Informe Consolidado de Solicitud de Aclaraciones, Rectificaciones y/o Ampliaciones Complementario al Estudio de Impacto Ambiental del Proyecto "ENAPAC Distribución Este"

Nombre del Titular : Redabast Chile SpA
Nombre del Representante Legal : Rodrigo Silva Millán
Dirección : Evaristo Lillo 112 piso 8, Las Condes

El presente Informe Consolidado de Solicitud de Aclaraciones, Rectificaciones o Ampliaciones al Estudio de Impacto Ambiental del proyecto "**ENAPAC Distribución Este**", contiene las observaciones generadas en virtud de la revisión de la Adenda.

Figura 2 Configuraciones Modelo Dispersión, Anexo 33.1 Modelación de Emisiones Atmosféricas

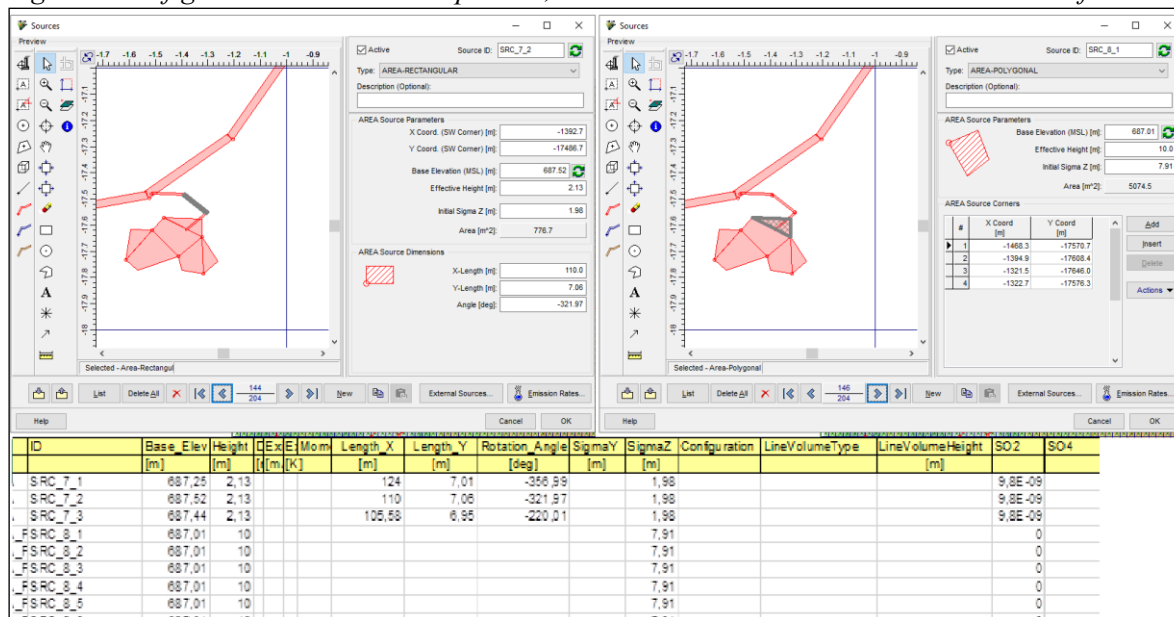
- b) De acuerdo a la identificación de las fuentes que se presentan en el Modelo, se observó que las fuentes SRC_7 y SRC_8 corresponderían a las siguientes:

Sin embargo, de acuerdo al archivo KMZ presentado en el Anexo 01. Archivos digitales del proyecto, estas fuentes, corresponderían a una sola fuente, la cual se denomina como *Botadero N°1*:

Figura 4 Comparación Fuentes de emisión Modeladas e identificadas

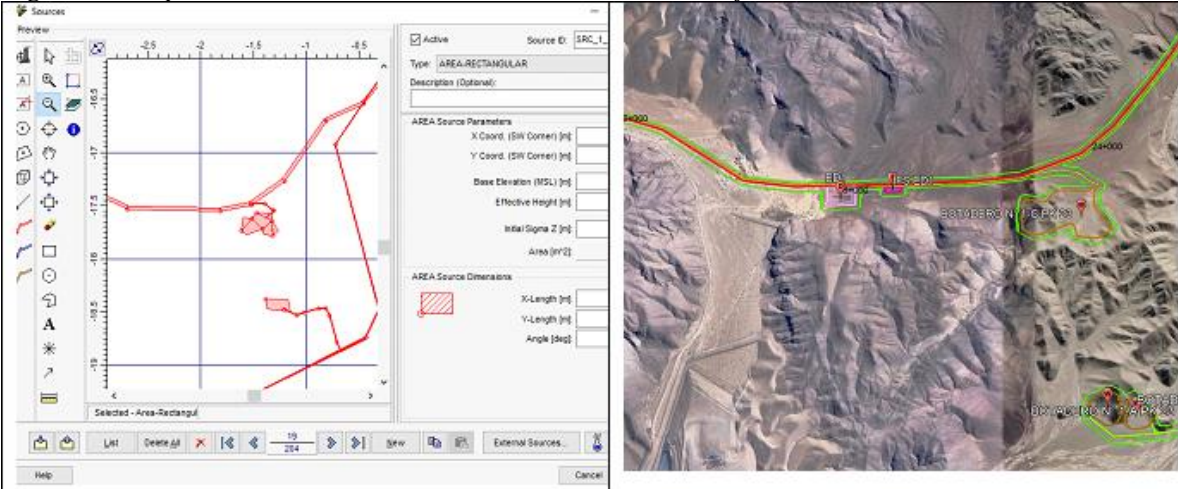
Asimismo, de acuerdo a las fuentes emisoras revisadas desde el archivo de modelación, se observa que la fuente emisora identificada como ED1 conforme a archivo KMZ presentada por el Proponente en su Anexo 1, no estaría considerada en el modelo, ya que, dentro de las fuentes identificadas y evaluadas en el modelo, como se muestra en la Figura 4 Comparación Fuentes de emisión Modeladas e identificadas, no se observa una fuente en la ubicación en la que estaría emplazada la fuente ED1 de acuerdo a lo indicado en el Anexo 1. Por lo anterior, se solicita al Proponente corregir lo señalado.

Figura 8 Comparación modelaciones ruido

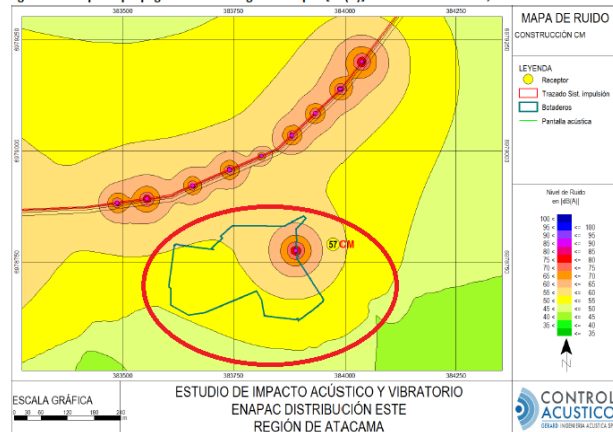
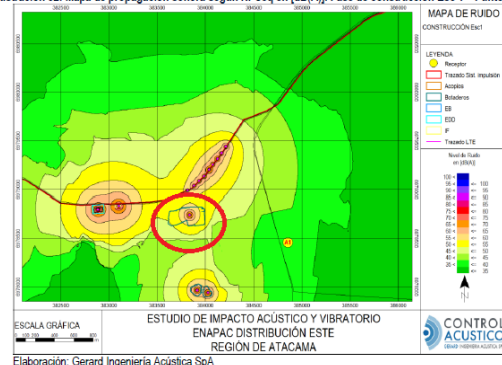
- La imagen de referencia de los receptores considera una escala poco adecuada para la observación de los cambios en el Proyecto, por ejemplo, en la Figura 7-4. *Mapa de propagación sonora según NPSeq en [dB(A)]...* de la Adenda Sección – II, muestra una evaluación de propagación sonora que no es la misma que se presenta en el Anexo 42, donde la Ilustración 52 muestra otro polígono de botadero, tal como se observa en la Figura 8 Comparación modelaciones ruido:
